日本原子力研究開発機構の大洗研究所廃棄物管理施設の設計及び工事の方法の変更認可申請に係る追加説明について（令和元年6月6日 新基準適合性審査チーム） 資料1—4に対する回答

<ご質問>

【竜巻】

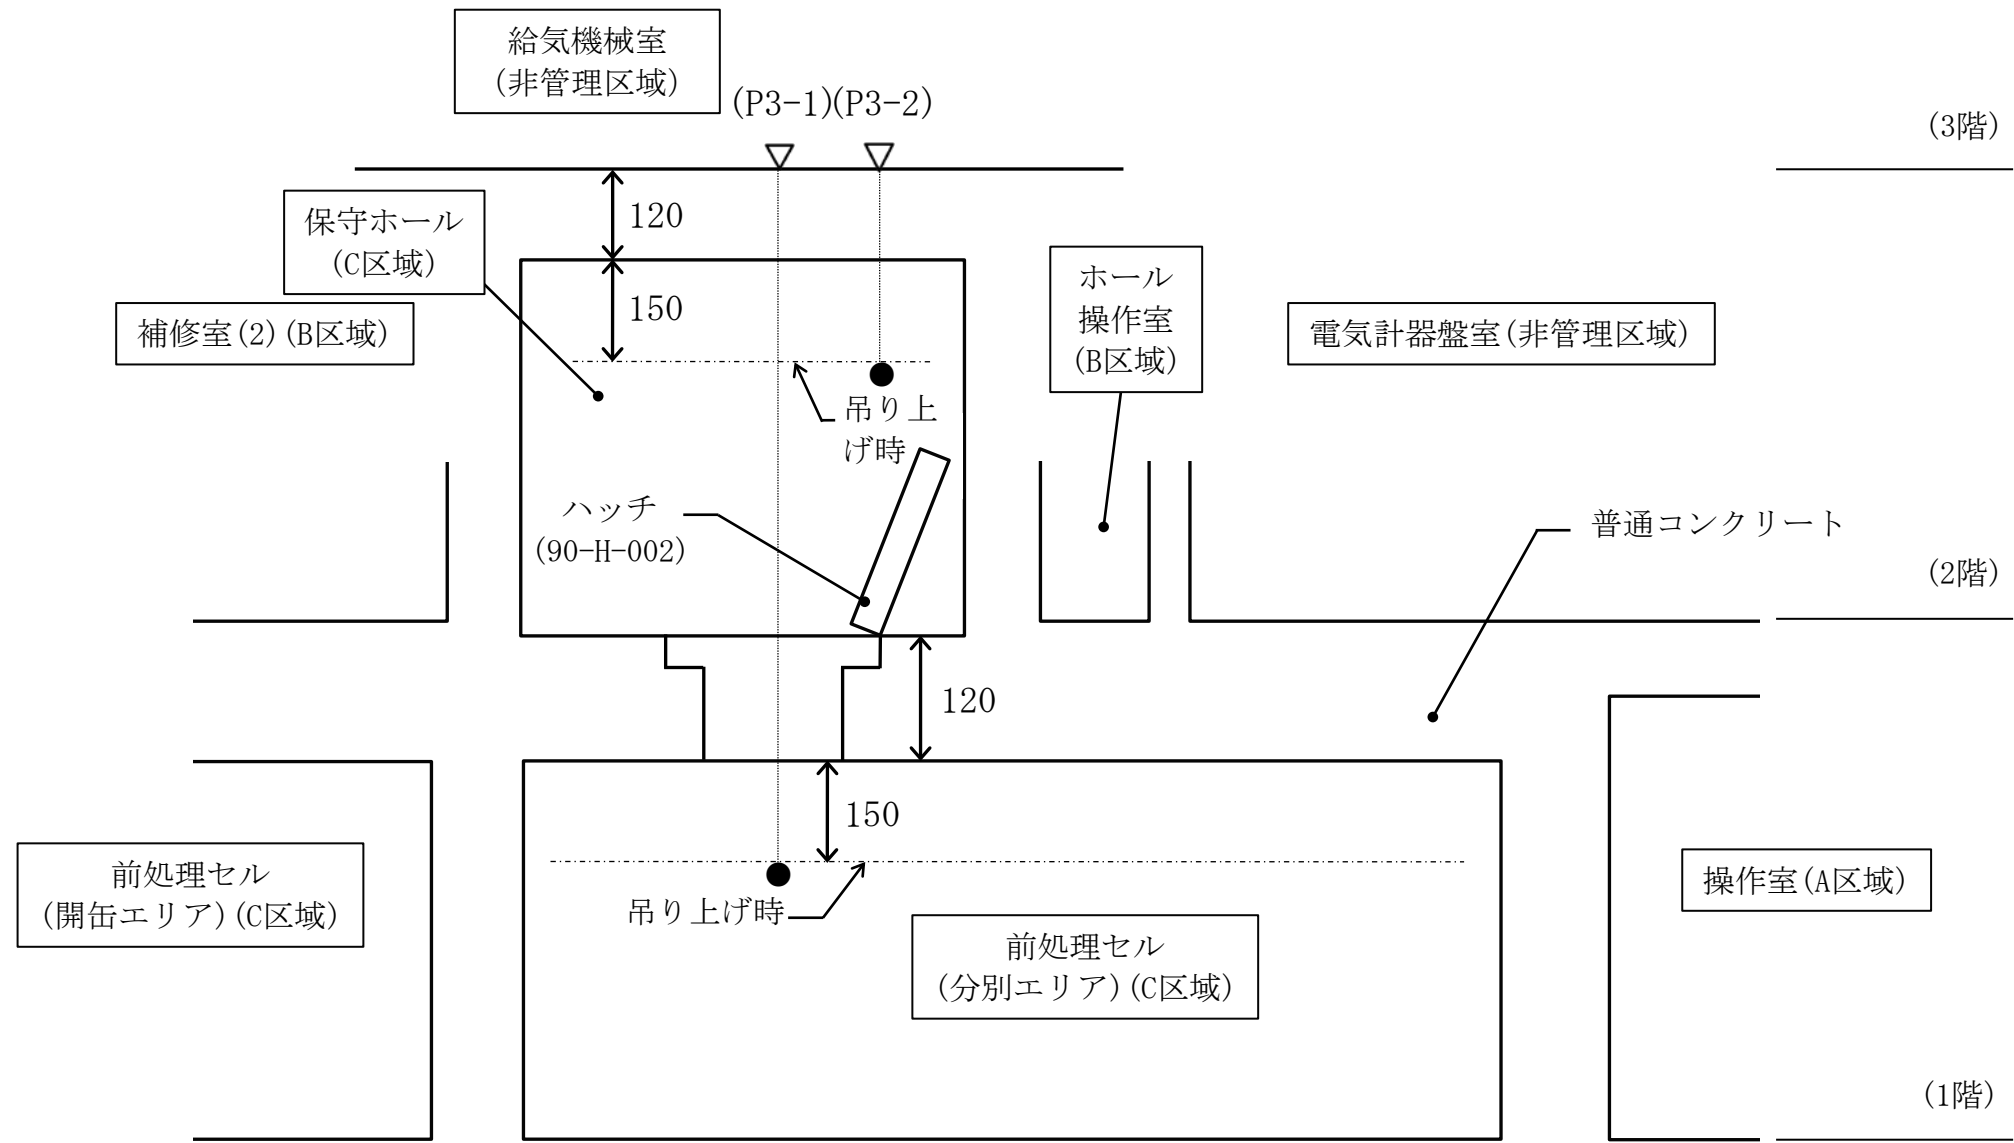
- 添付書類 減容処理設備のハッチに関する線量評価計算書において、ハッチのうち保守ホールのハッチのみハッチ開放時の線量評価を実施した理由について、説明すること。

前処理セル（分別エリア）内及び焼却溶融セル内の機器補修のため、保守ホールのハッチを開放し機器を保守ホールに吊り上げる場合、線源となる汚染機器の遮蔽は建家の壁等にて担うことになるため、保守ホールのハッチ開放状態のモデルで線量評価を行った。

搬出入室及び廃樹脂乾燥室のハッチ開放時は、搬出入室の線源となる廃棄物は、搬出入ピットで保管されていること、廃樹脂乾燥室については、線源となる廃樹脂は、遮蔽能力を有する専用容器で取扱うことから、それぞれハッチ開放時の線量を評価していない。
